**RESOLUCIÓN No.909
ARMENIA QUINDIO, DEL 25 DE ABRIL DE 2023**

"POR MEDIO DEL CUAL SE OTORGA UN PERMISO DE VERTIMIENTO DE AGUAS RESIDUALES DOMÉSTICAS PARA UNA VIVIENDA CONSTRUIDA EN EL PREDIO DENOMINADO 1) LA ESPERANZA (VILLA LAURA) UBICADO EN LA VEREDA HOJAS ANCHAS DEL MUNICIPIO DE CIRCASIA (Q), Y SE ADOPTAN OTRAS DISPOSICIONES"

**'CONCEPTO TÉCNICO PARA TRÁMITE DE PERMISOS DE VERTIMIENTOS
- CTPV- 11496 - 2022**

Imagen 1. Área del predio

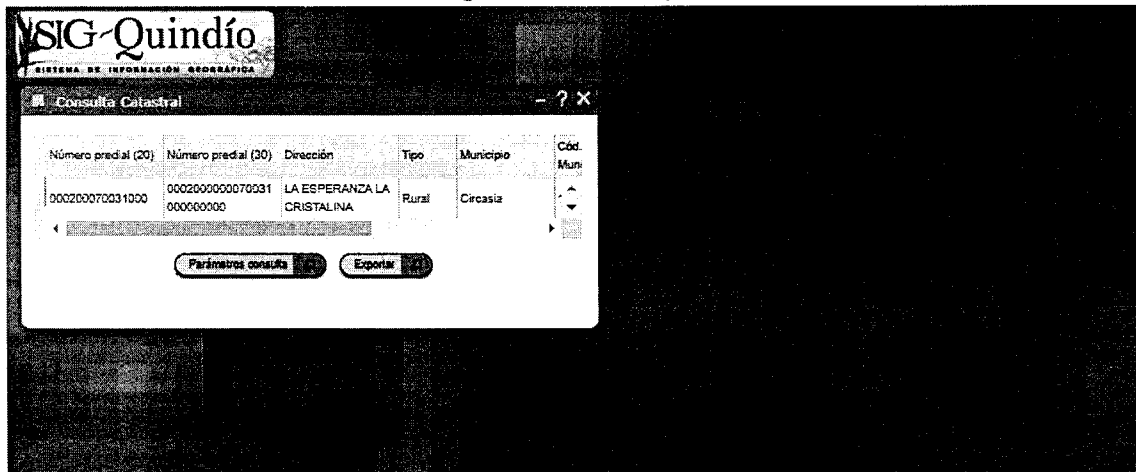
De acuerdo a la ficha catastral aportada se encontró el predio Villa Laura cuenta con un área aproximada de 24560 m².

Imagen 2. Distancia entre punto de infiltración de aguas residuales y área de drenaje de aguas lluvias.

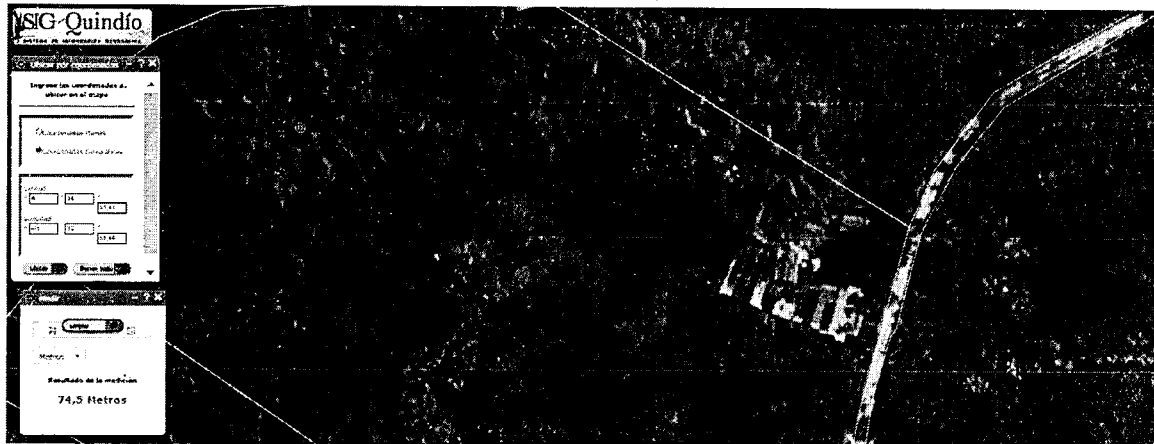
Según lo evidenciado en SIG Quindío el predio se encuentra fuera de áreas y ecosistemas estratégicos, y se identifica un Drenaje sencillo, correspondiente a drenaje de aguas lluvias de acuerdo a lo evidenciado en campo. Haciendo uso de la herramienta de medición del SIG QUINDIO, tomando como punto de partida las coordenadas del vertimiento referenciadas en el plano aportado, se establece una distancia de 74.5 m hasta punto paralelo correspondiente al punto más bajo en la topografía encontrada, cumpliendo con lo estipulado en el artículo 2.2.1.1.18.2 del Decreto 1076 de 2015, en el cual se establece una franja de protección para nacimientos de 100 metros a la redonda y para fuentes hídricas sean permanentes o no, de 30 metros, esto a cada lado y paralelo a las líneas de mareas máximas establecidas en los últimos 50 años.

Imagen 2. Uso de suelos.

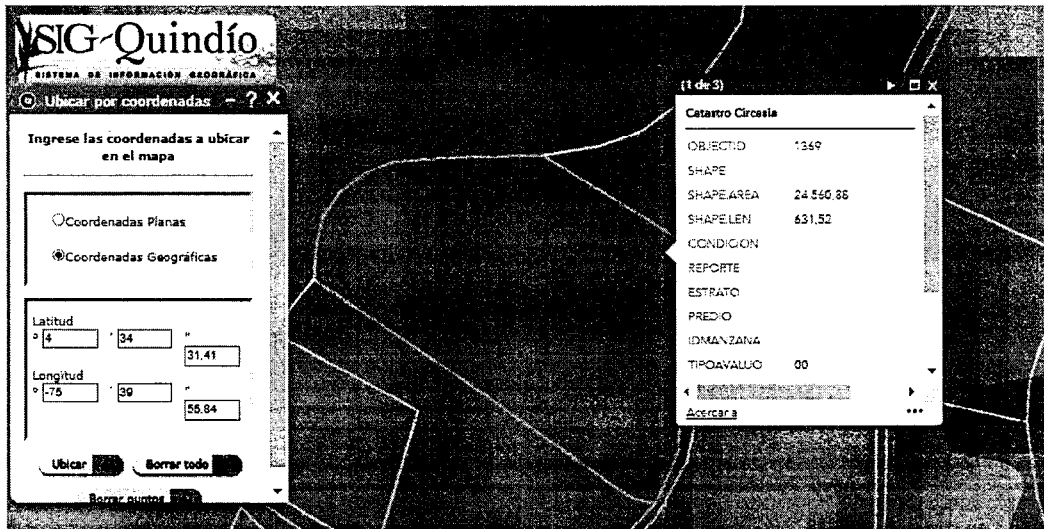
El Predio se ubica sobre sub clase agrológica 4e-1. con uso recomendado cultivos y coberturas propias a las condiciones climáticas
